工程指示 / 要求簡箋(E.I.)

工程指示編號：EI / 0051 / 19 修改版次：
 工程編號：J - 837 工程名稱：觀塘裕民坊
 工程項目：後裝窗 - 新增 ACCESS PANEL 拆圖
 收件人：生統 / 永林 發件人：Bessie Lau 日期：09/01/2019

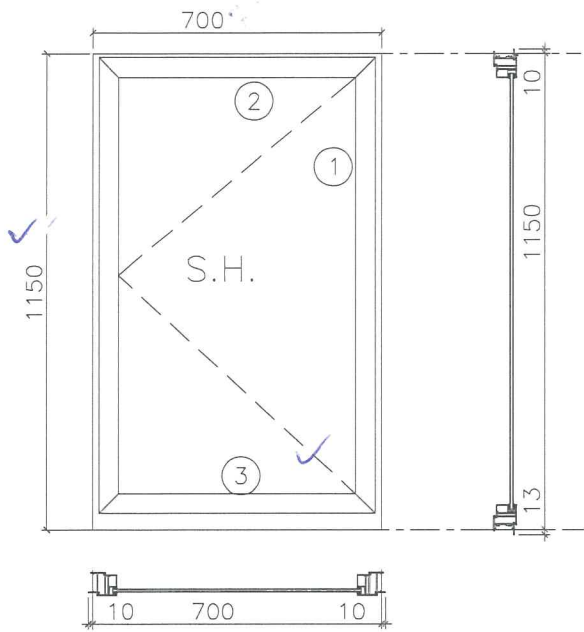
請留意窗號 T1W/3 的 SO 可能有變，此窗暫停加工。

T1w/3 等覆 S.O. = 650/750

則師 comment S.O. 數有變, 待定!

待定

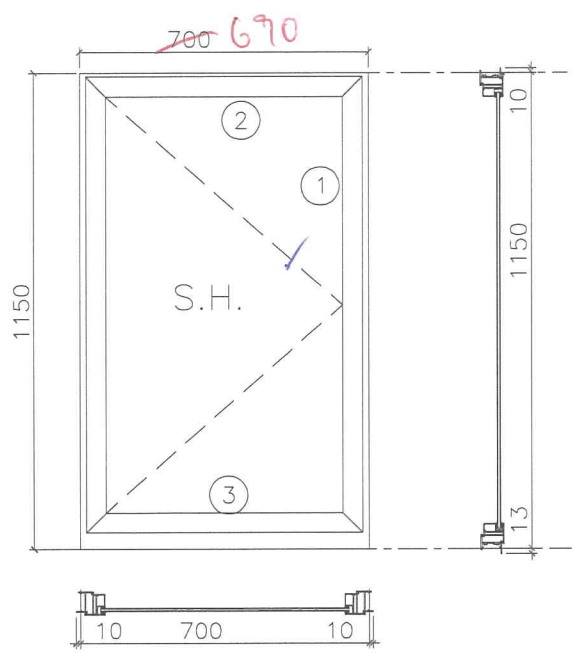
永林哥：煩請留意圖號 T2W/8 因應現場
SO = 740mm (闊) 而減少 10mm，我已自行修改

(2) 師指示 T2W/8 SO 跟現場) 引起窗闊

現場SO = 740mm (W)
 括則師comment 跟現場
